**CMD 26-H100.15**

**Written Submission from the  
Société pour Vaincre la Pollution**

Application to amend the licence and  
licensing basis for the Gentilly-1 Waste  
Facility

**Hearing in writing based on written  
submissions**

FIGURE 1

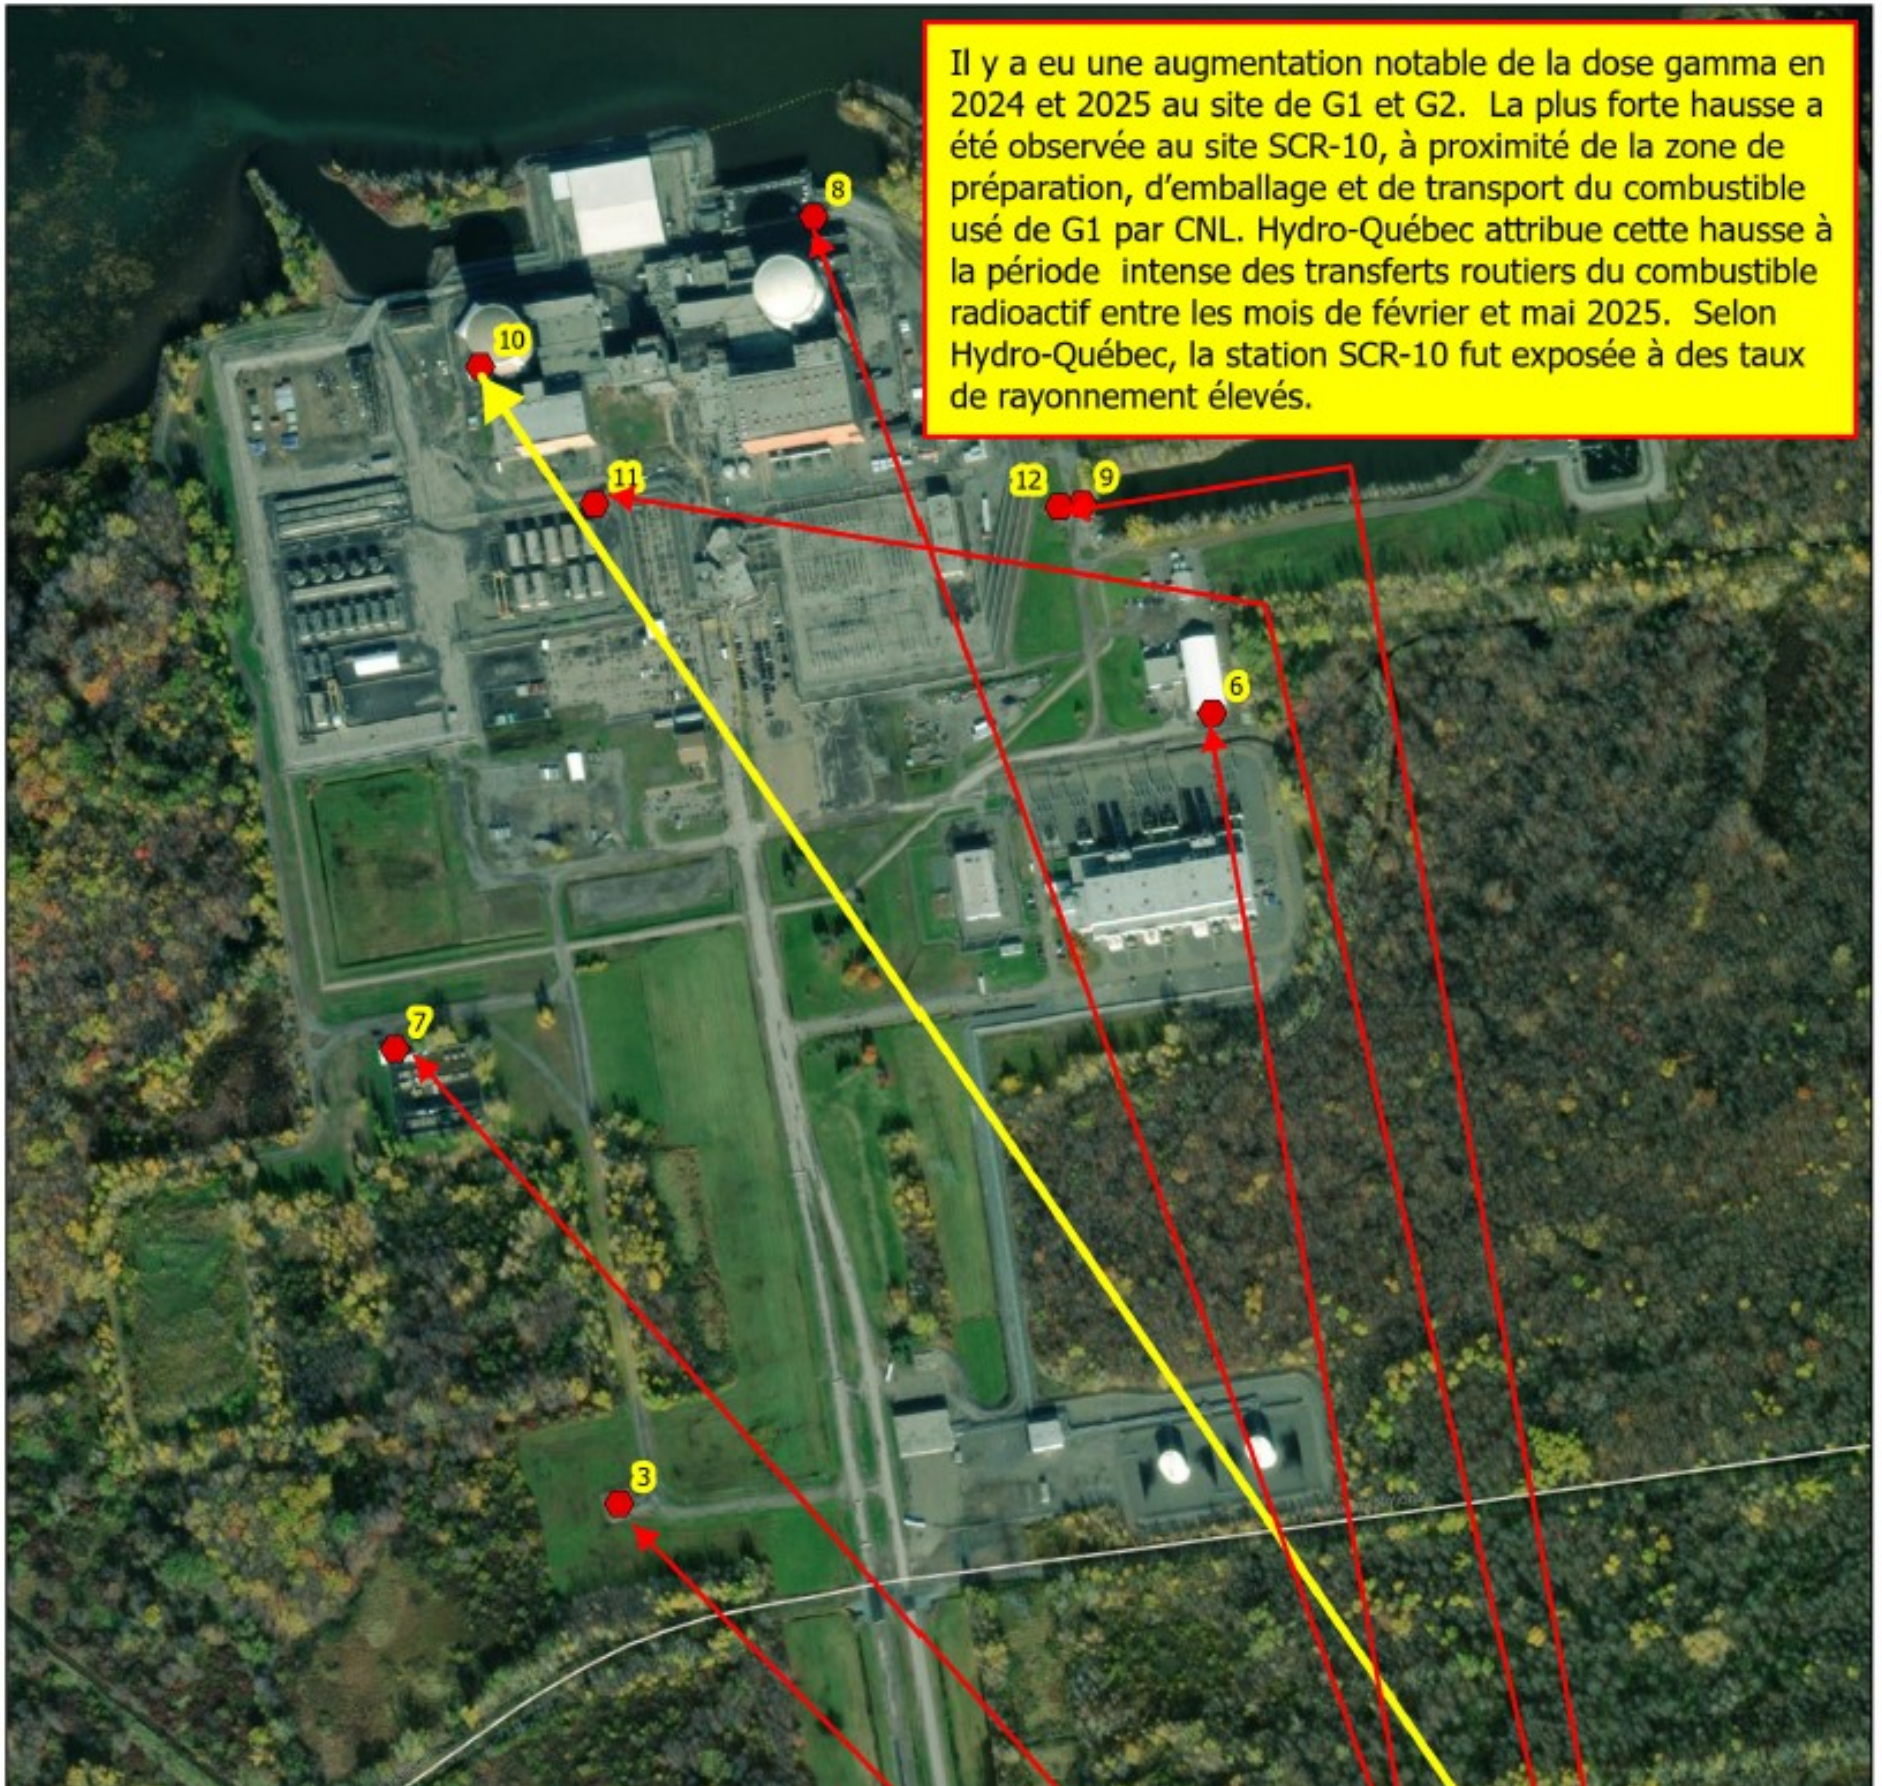
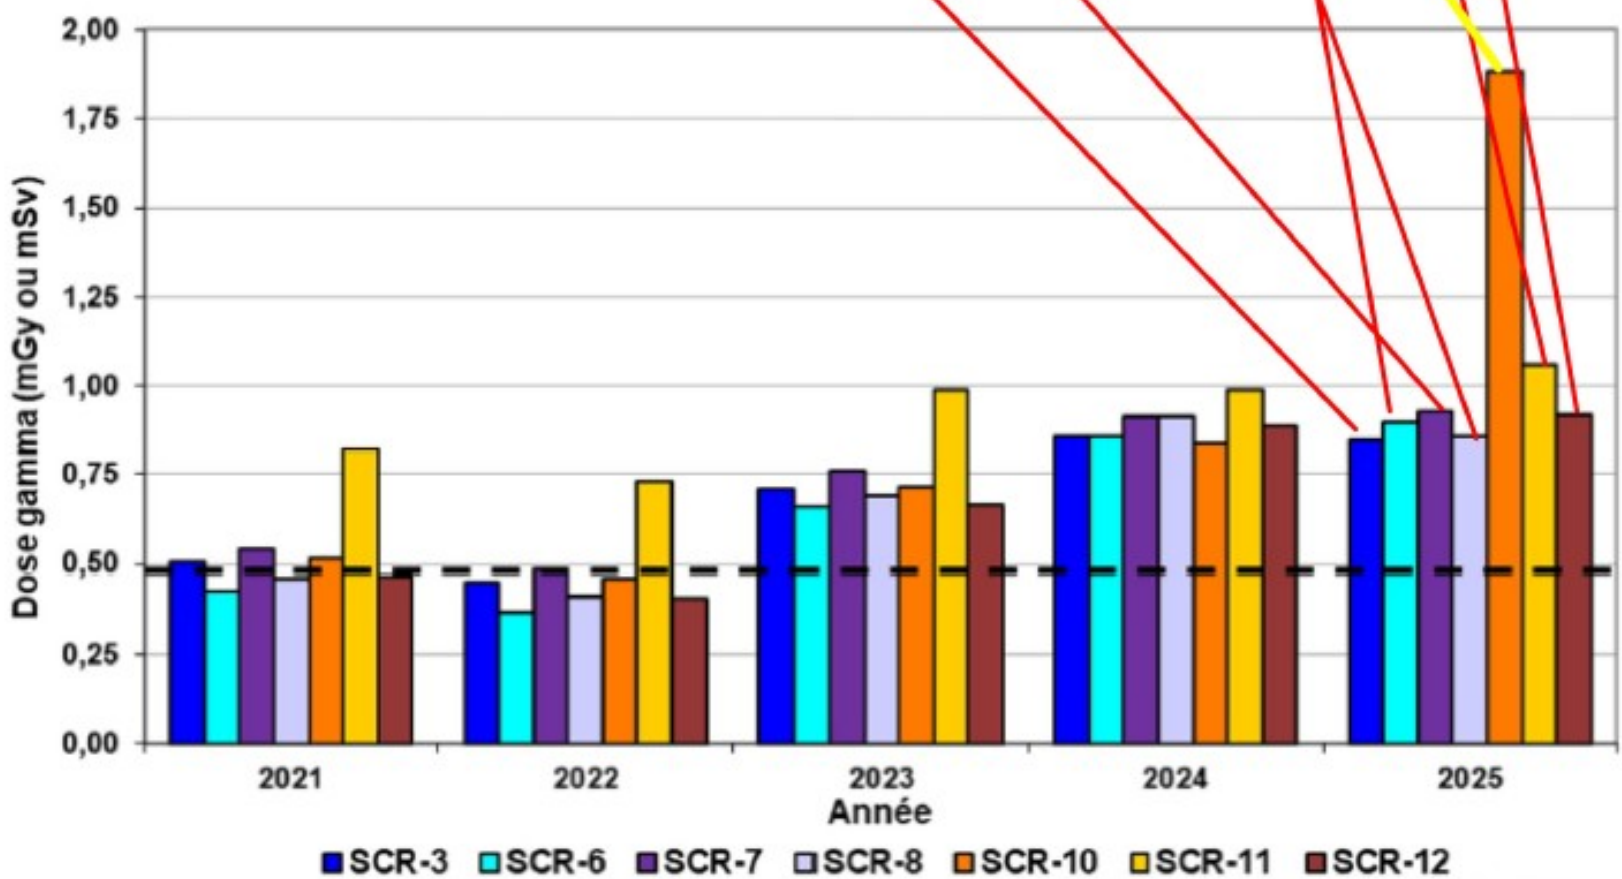
La carte (figure 1) en annexe présente les emplacements des postes de mesures SCR en relation avec le graphique des doses gamma des SCR de la figure 8-2 du rapport d'Hydro-Québec. Cette carte et le graphique montrent que la station de mesure SCR-10 a été fortement exposée au rayonnement gamma.

De plus, en 2025, presque toutes les autres stations de mesures autour de SCR-10 ont été en augmentation en comparaison de l'année 2024. La variation 2024-2025 pour la station SCR-10 était de 124.6 %.

Il y a eu une augmentation notable de la dose gamma en 2024 et 2025 au site de G1 et G2. La plus forte hausse a été observée au site SCR-10, à proximité de la zone de préparation, d'emballage et de transport du combustible utilisé de G1 par CNL. Hydro-Québec attribue cette hausse à la période intense des transferts routiers du combustible radioactif entre les mois de février et mai 2025. Selon Hydro-Québec, la station SCR-10 fut exposée à des taux de rayonnement élevés.

Cet épisode de contamination radioactive au site de G1 en 2025 montre les risques que doit assumer CNL lors des travaux de démolition. À la suite de cet épisode de contamination au site G1, une surveillance indépendante plus agressive des travaux de CNL sur le site G1 s'impose.

Figure 4

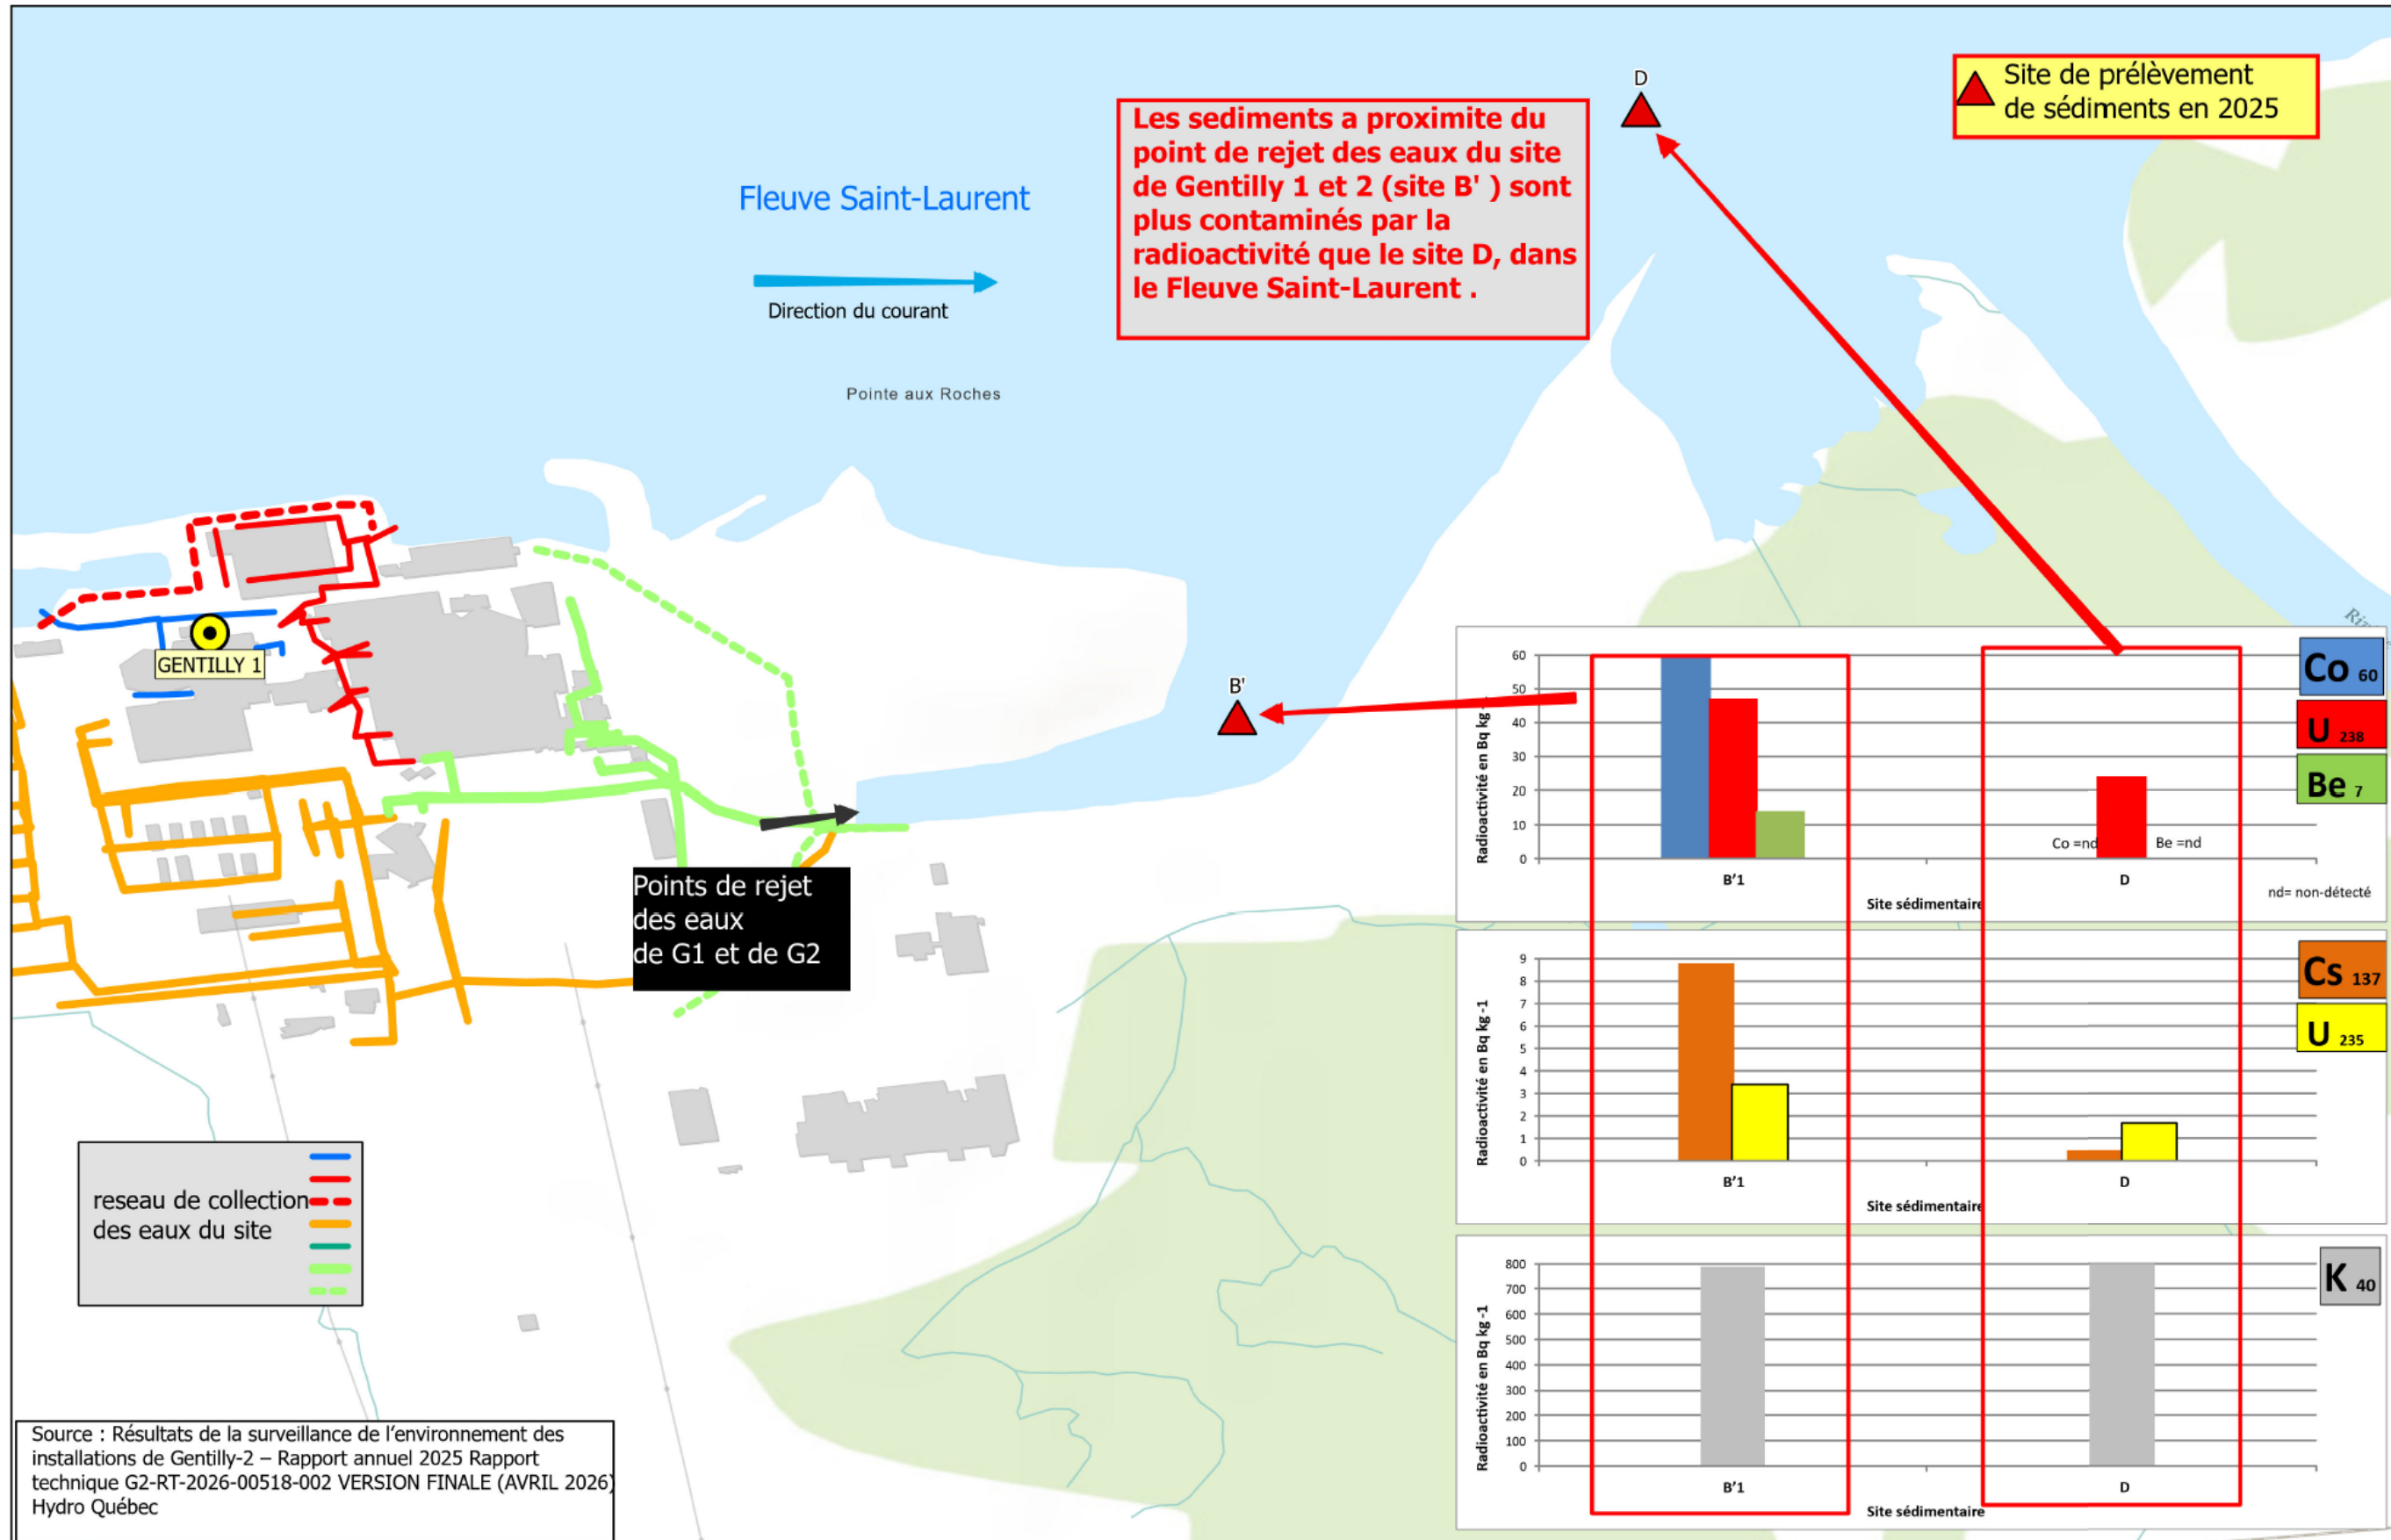
La SVP a produit une planche cartographique (figure 4) qui présente des failles dans le programme de surveillance qu'il faudra corriger afin de faire un meilleur suivi des émissions et des rejets dans l'environnement durant le démantèlement G1.

Les données disponibles par le programme PISE sur la contamination par les nucléotides autour du site de Gentilly 1 se limitent à des échantillons de sols prélevés à 650 m. ou plus du site. Seulement un échantillon de sédiment est rapporté et date de 2016. Il y a donc un sérieux manque de données pour établir un bruit de fond sur la qualité des sédiments de surface et des sols en aval et en amont du site de G 1 avant les travaux de déclassement. À cause de la proximité de G1 au fleuve Saint-Laurent, les travaux de démantèlement risquent de causer un apport de contaminants au fleuve.

La CCSN devra bonifier rapidement son programme PISE afin d'y inclure un plan d'échantillonnage de sédiment fluvial et de sols autour (rayon de 500 à 600 m) du site de démolition de G1 afin d'établir un bruit de fond de la qualité des sédiments en amont hydraulique du site G 1 et un bruit de fond de la qualité des sols non contaminés dans la région. Ce plan serait utile dans le suivi à plus long terme des travaux de démantèlement.
